Nº de expediente: **DEIA-II-F-021-2021**

**Informe del Estudio de Impacto Ambiental
(EIA) Categoría DEIA-II-F-021-2021**

PROYECTO:
“DISEÑO Y CONSTRUCCIÓN PARA LA REHABILITACIÓN DE LA CARRETERA GATÚN – MIGUEL DE LA BORDA”.

DEPARTAMENTO DE EVALUACIÓN DE ESTUDIOS DE IMPACTO AMBIENTAL
INFORME TÉCNICO DE INSPECCIÓN No. 012-2021

<p>595670 m E 1018188 m N</p>	 <p>Foto 14. Vista del puente de Salud.</p>
<p>595669 m E 1018188 m N</p>	 <p>Foto 15. Vista de la vegetación del lateral hacia la salida al mar.</p>
<p>595675 m E 1018193 m N</p>	 <p>Foto 16. Vista de la vegetación de lateral hacia el río.</p>

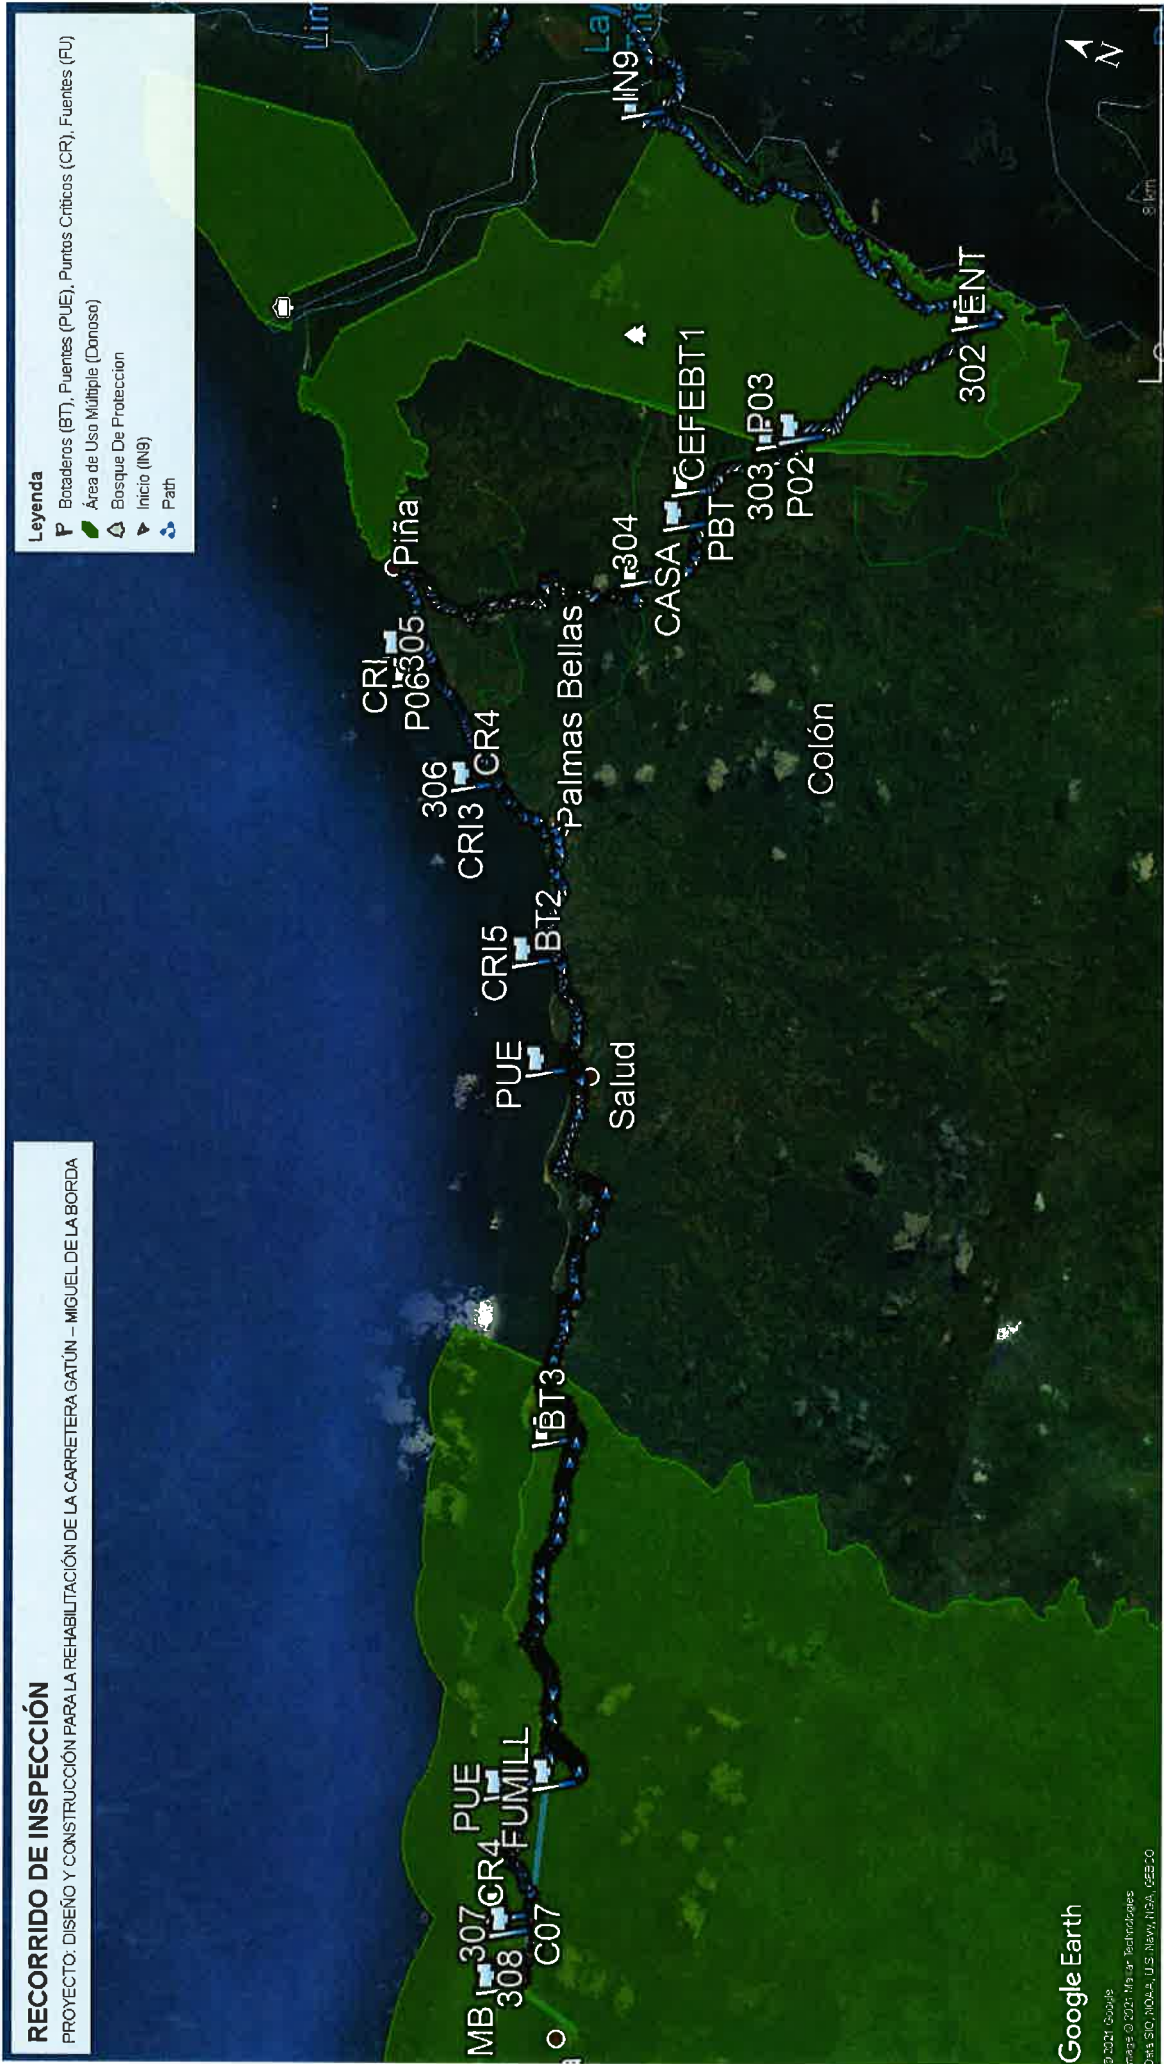
Dentro del alineamiento se contempla la remoción y construcción de dos puentes, que actualmente son de una vía y se propone ampliar a dos vías. El puente ubicado en Salud será removido y se indicó que se tiene en estudio la construcción de un vado colindante al puente existente, para evitar la afectación del tráfico. En cuanto al segundo puente ubicado vía a Miguel de la Borda, el mismo será ampliado manteniendo estructura existente. Sobre la vegetación en ambos puentes, se observó que el puente de Salud cuenta con árboles frutales (almendro y palmas), mientras que en el puente vía a Miguel de la Borda presenta vegetación de manglar joven, lo cual el promotor indico que se realizara la menor afectación posible (foto 14-18)
